710 - INSP
 ISO/IEC 17020
 Origineel verslag

Controlebezoek – Periodiek [Hfst 6.5]

Verslagnummer: 31/31012024/31594/3/1

Kon. Astridlaan 61, 9230, Wetteren (Bus 21)

Elektrisch bord

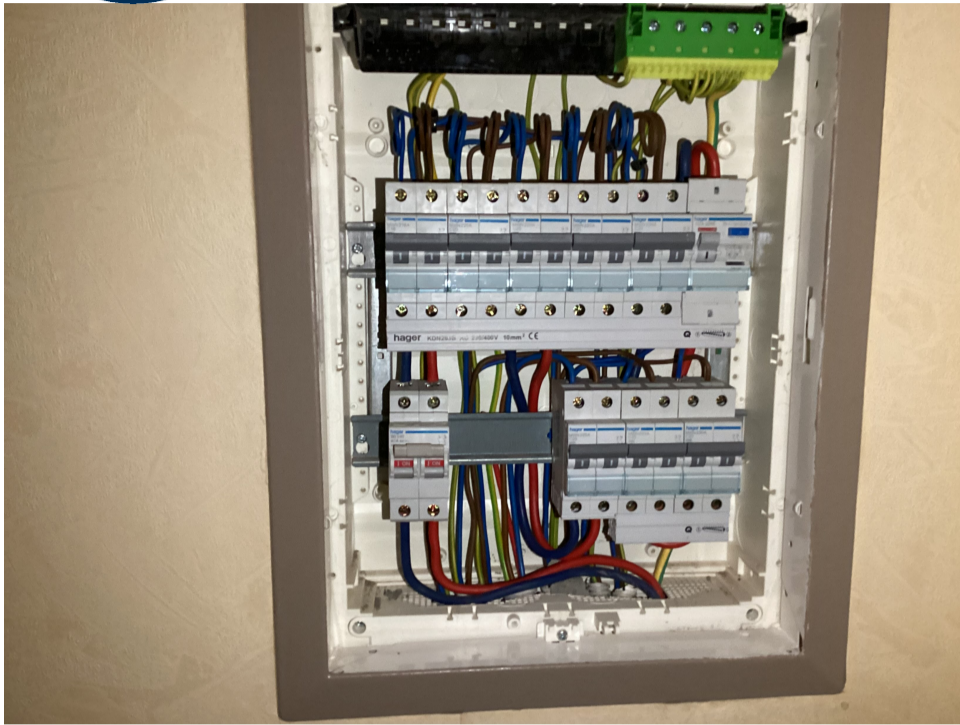
- Het verdeelbord is onvoldoende gemarkeerd. Individuele markering, voedingsspanning en/of gevarendriehoek ontbreken. - oAfd 3.1.3.3; Afd 9.4.1
- het eendraadsschema en situatieplan zijn niet aanwezig. - oAfd 3.1.2.1
- De kringen die de wasmachine, vaatwasmachine, droogkast voeden, zijn niet voorzien van een (zeer) hoog gevoelige differentieelstroombeschermingsinrichting. - oAfd 4.2.4.3.b
